con la presente si inviano le Osservazioni contro il Progetto di un impianto eolico codice procedura ID_VIP/ID_MATTIM: 1269 denominato "Pitigliano"; ubicato nei comuni di Pitigliano (GR) e Sorano (GR) costituito da 20 (venti) aerogeneratori di potenza nominale 7,0 MW per un totale di 140,0 MW con relative opere connesse ed infrastrutture indispensabili.

Modulo per la presentazione delle osservazioni per i piani/programmi/progetti sottoposti a procedimenti di valutazione ambientale di competenza statale

“Progetto di un impianto eolico denominato “Pitigliano” ubicato nei comuni di Pitigliano (GR) e Sorano (GR) costituito da 20 (venti) aerogeneratori di potenza nominale 7,0 MW per un totale di 140,0 MW con relative opere connesse ed infrastrutture indispensabili”

Immagine 3. Cumulo di una parte di impianti eolici, fotovoltaici e geotermici industriali in progettazione ed esistenti intorno all’elico industriale “Pitigliano”.

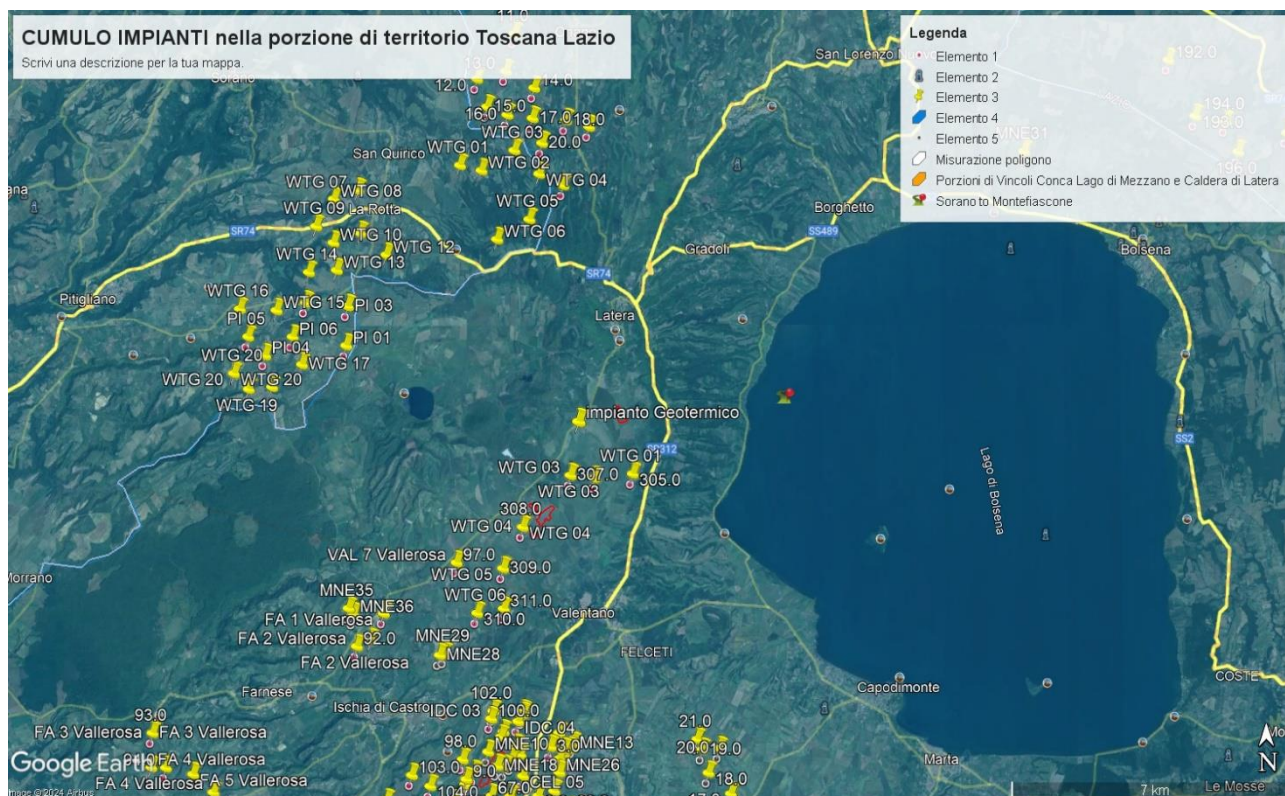
Tornando alle Linee guida nazionali, l’allegato IV dedica il paragrafo 3 agli impatti visivi e quelli sui Beni Culturali, Paesaggistici, Naturalistici e Culturali, dove viene detto che la valutazione dell’impatto visivo dovrà essere effettuata tenendo conto “**degli elementi caratterizzanti e qualificanti il paesaggio, effettuata alle diverse scale di studio (vasta, intermedia e di dettaglio...**”. Le analisi debbono non solo definire l’area di visibilità dell’impianto eolico industriale, **ma anche il modo in cui l’impianto viene percepito all’interno del bacino visivo**. Le analisi visive debbono inoltre tener in opportuna considerazione **gli effetti cumulativi derivanti dalla compresenza di più impianti**”. Nella Relazione Paesaggistica e nello Studio di Impatto Ambientale prodotte dalla proponente come già evidenziato è stato ignorato il vincolo paesaggistico di notevole interesse pubblico ex articolo 136 del Codice dei

Beni Culturali “*Ambito paesaggistico, geologico e geomorfologico dell’orlo della caldera di Latera ...*” Non vengono nemmeno citati gli impianti eolici in progetto al MASE, il “Rempillo” (6 aerogeneratori) e un altro in verifica amministrativa di 14 aerogeneratori e 72, 6 MW. Ad oggi nei territori di Pitigliano, Sorano e in quello limitrofo potenzialmente potrebbero essere insediati 40 aerogeneratori alti 200 metri e larghi 170. Ma la proponente non cita neanche altri impianti che creerebbero il cumulo e quindi maggiore impatto. Infatti, sul territorio della “Città del Tufo” (Sorano e Pitigliano) impatterebbero anche l’impianto eolico “Montarzo” di Onano con 13 aerogeneratori con le dimensioni ricordate, l’altro eolico industriale nel territorio di Valentano con sette aerogeneratori (stesse dimensioni), gli impianti di Farnese con un minieolico di 3 Torri alte 60 metri già installate in località Poggio del Crognolo e l’impianto eolico industriale “Vallerosa” (7 aerogeneratori alti 200 metri e larghi 158 metri) in procedura VIA presso la Regione Lazio. Inoltre, altri impianti del minieolico già presenti a Valentano, Cellere e Piansano e due progetti eolici industriali con le stesse dimensioni (200 m x 170 m) nel Comune di Ischia di Castro. La valutazione del cumulo non prende neanche in considerazione gli impianti industriali di fotovoltaico e agrivoltaico in progetto a Farnese, Valentano, Ischia di Castro, Cellere. L’impianto geotermico in procedura Via al MASE, progettato nella Caldera di Latera. Quindi è stata effettuata una valutazione del potenziale impatto cumulativo non veritiera a dispetto di quanto affermato dalla proponente che sostiene di aver preso in considerazione uno spazio di 10 km intorno al suo impianto per gli impatti che si creerebbero.

IMMAGINE n. 2 Impianto eolico industriale “Pitigliano” e distanze aerogeneratori dai Vincoli della Conca del Lago di Mezzano...

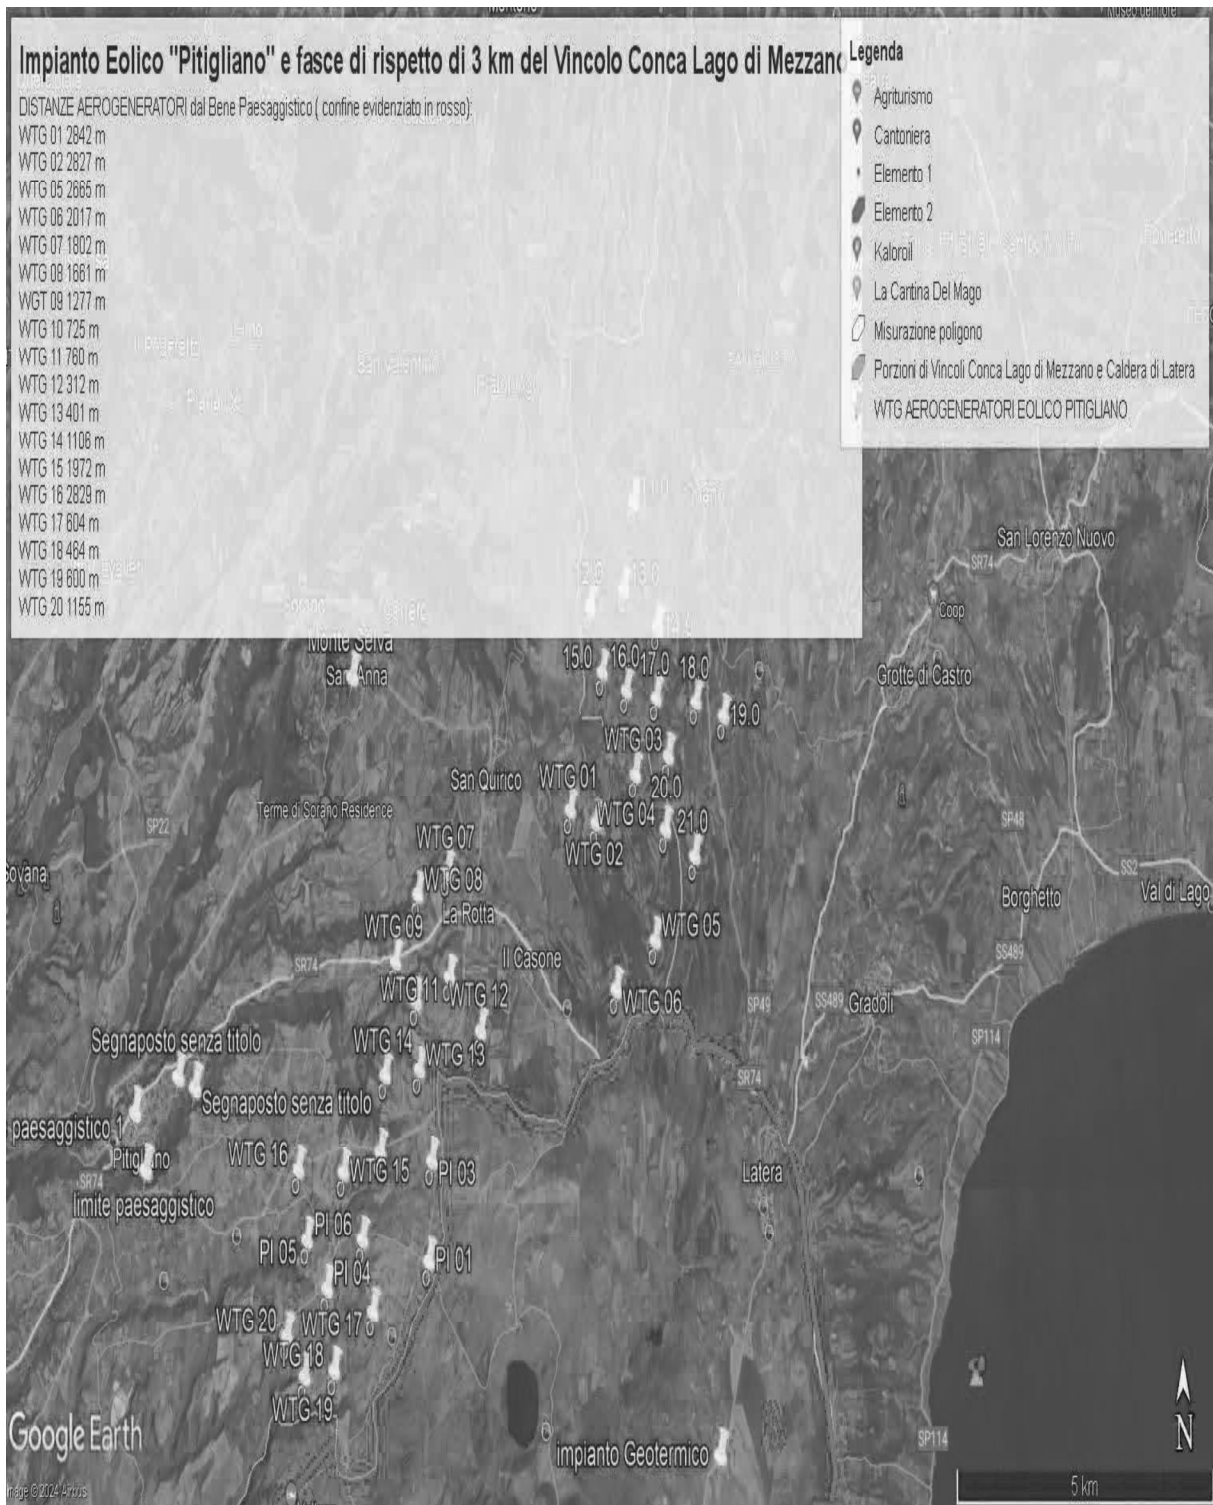
Come è illustrato nell'immagine si ribadisce che l'impianto industriale "Pitigliano" ricade completamente all'interno delle fasce di rispetto dei due vincoli di notevole

interesse pubblico e lambisce quelle di un terzo vincolo e quindi come affermato dal Consiglio di Stato nelle sentenze citate, l'impianto è insediato in area non idonea ai sensi dell'art. 20 comma 8 lettera c quater del D.Lgs. n. 199/2021 e ss.mm.ii al contrario di quanto sostiene la proponente.

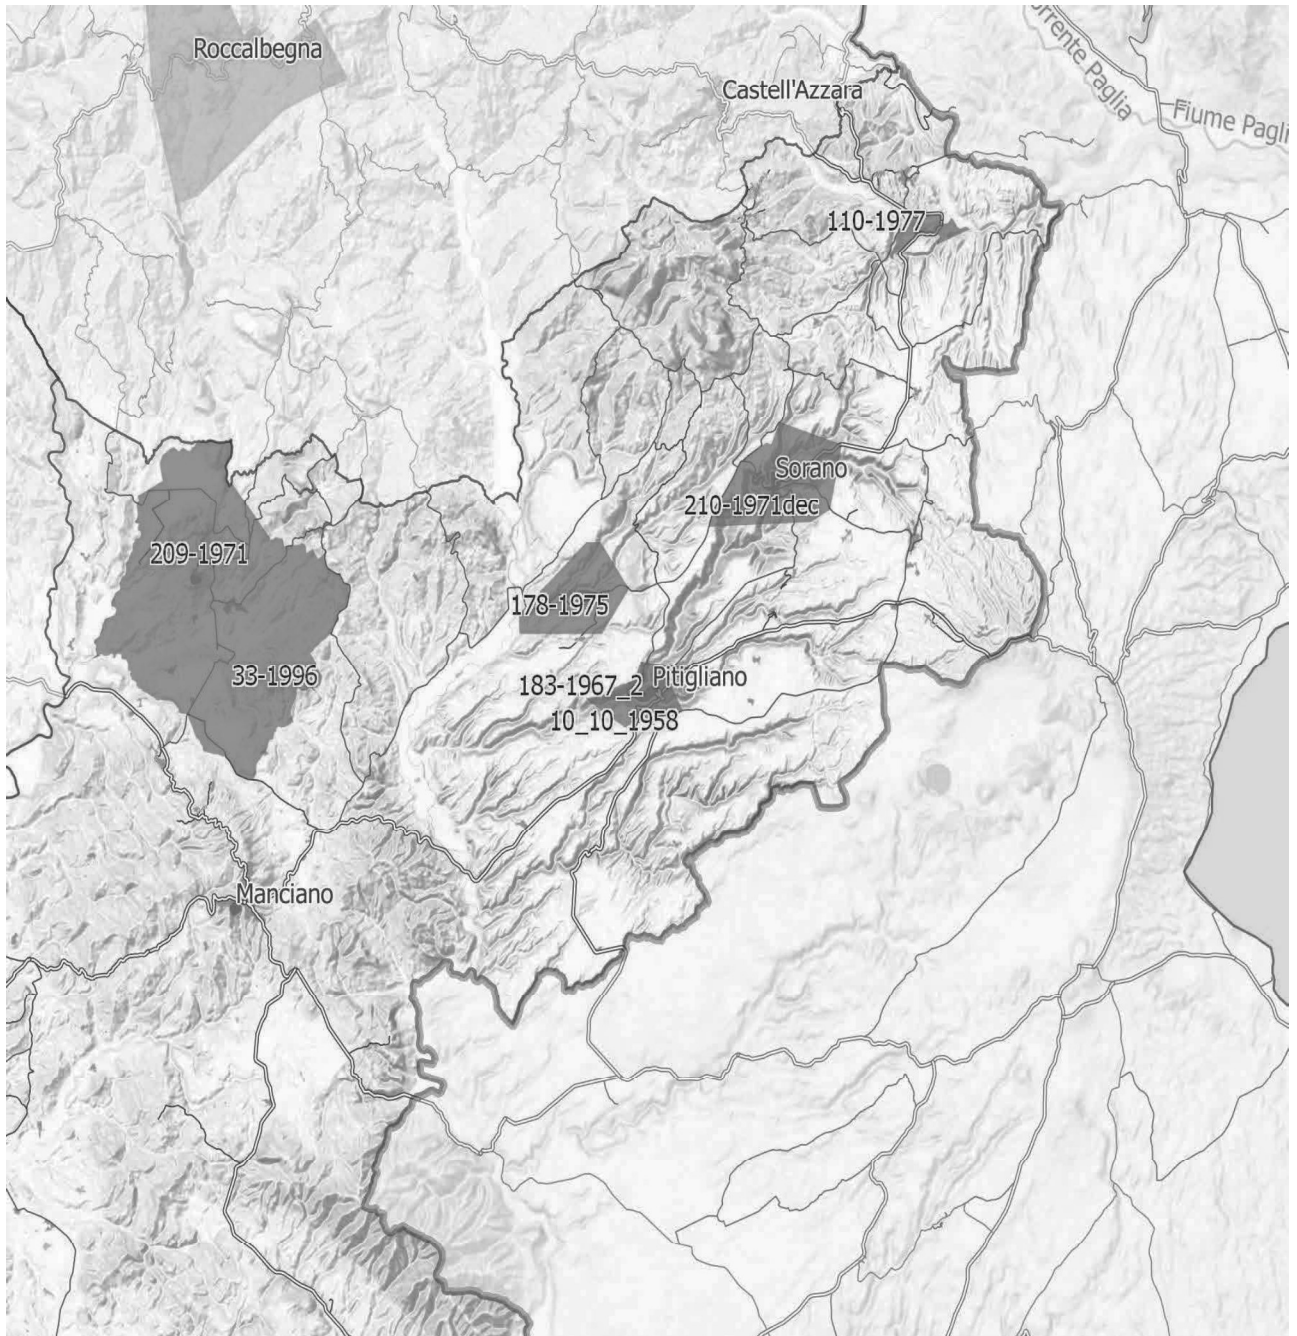
Inoltre, come sostiene la Proponente parte dell'impianto si verrebbe a trovare a 3,5 km dal centro abitato di Sorano. Infatti, tre degli aerogeneratori WTG 08, 09, 10 sono addirittura all'interno delle fasce di rispetto dei 3 km del suo vincolo paesaggistico di notevole interesse pubblico ex art 136 del CBC. Si evidenzia che così si crea

un'ulteriore incompatibilità con la tutela del Paesaggio.

IMMAGINE n 5. Mappa eolici elaborata dall'Associazione Amici della Terra. La mappa evidenzia il cumulo degli impianti tra Lazio e Toscana.

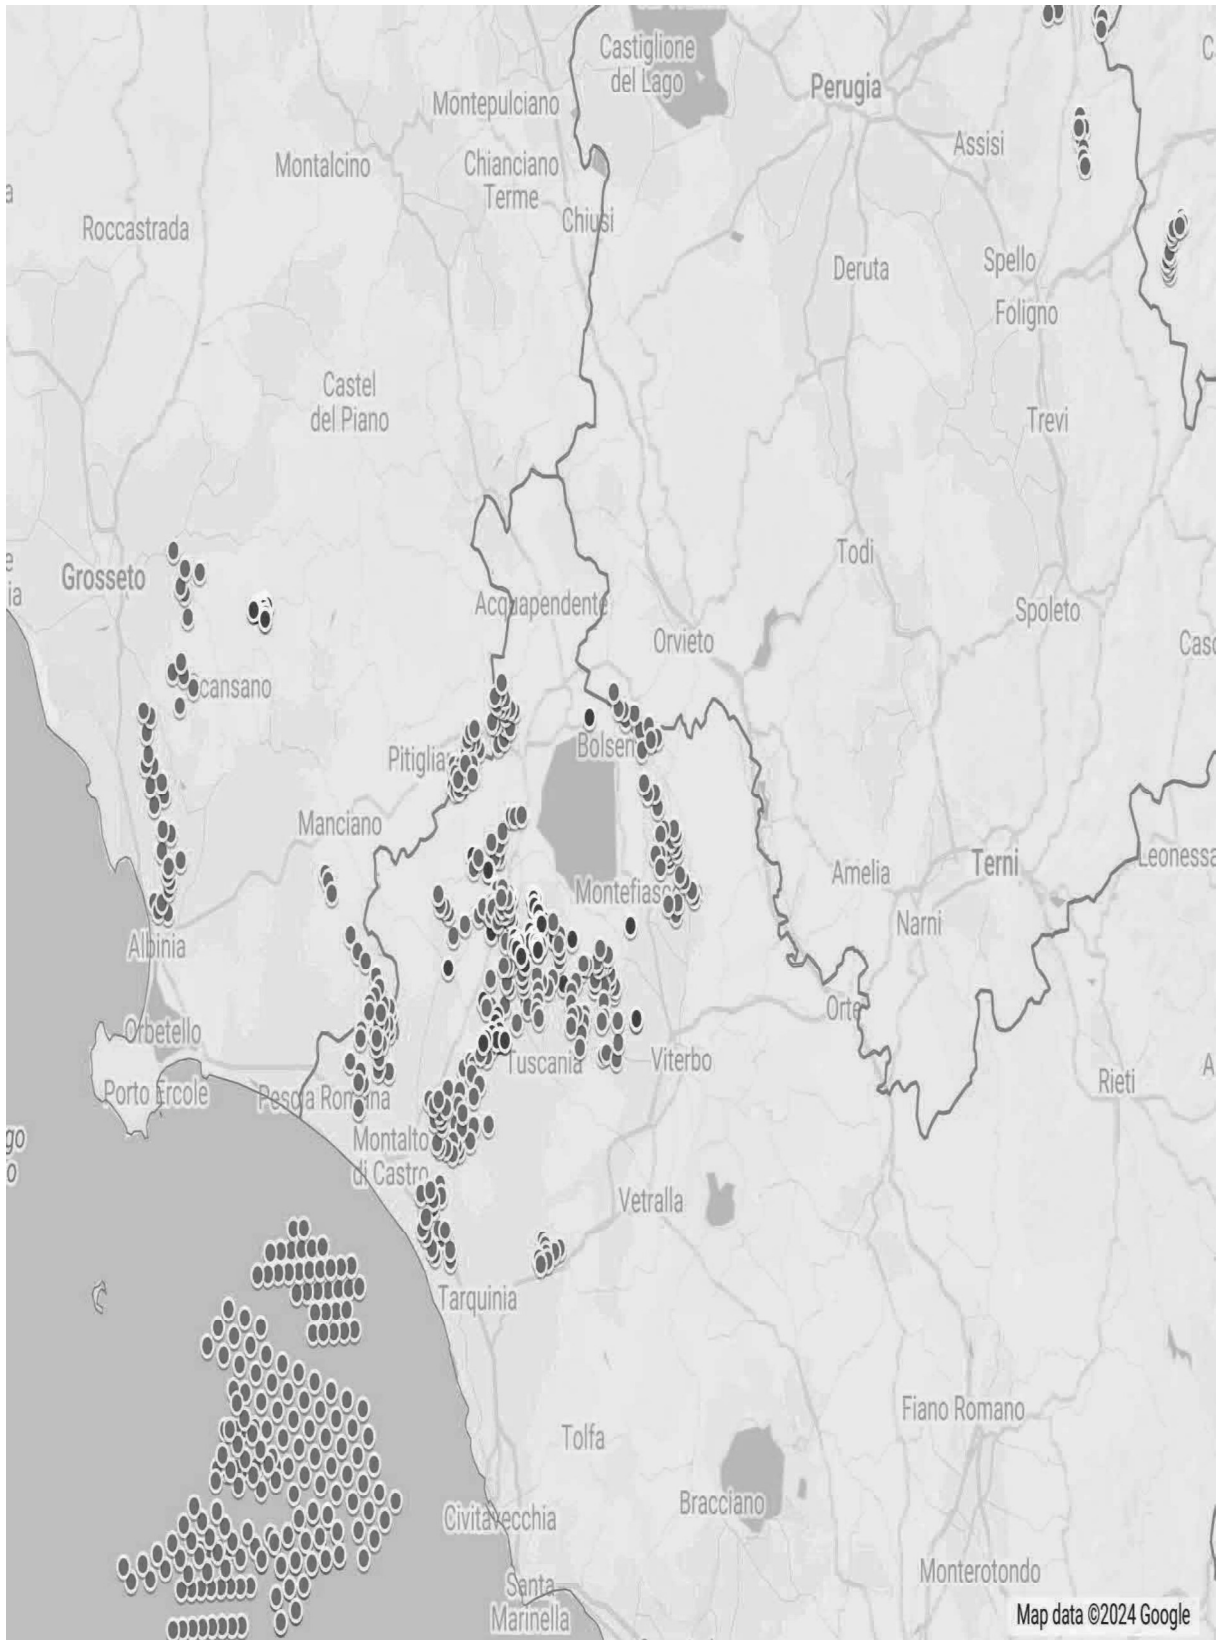
Riguardo al cumulo degli impianti FER, le mappe prodotte dalla proponente riguardano, come già evidenziato, soltanto una parte molto piccola degli impianti FER dell'area intermedia e vasta e in particolare di quelli eolici che contribuiscono a creare un notevole cumulo e la saturazione del territorio tosco laziale. Riguardo al cumulo dei soli impianti eolici si riporta la mappa dell'intervisibilità degli impianti eolici elaborata dall'Associazione nazionale “Amici della Terra”.

Se agli impianti eolici rappresentati qui sopra che non comprendono sia l'impianto eolico Pitigliano e le altre 14 pale del progetto eolico in verifica amministrativa sempre nel territorio di Pitigliano si aggiungono i migliaia di ettari (7000 fin'ora) di territorio occupato dagli impianti fotovoltaici e agrivoltaici e dalle altre tipologie appare chiaro il numero spropositato degli impianti FER nella bassa toscana e nella Tuscia.
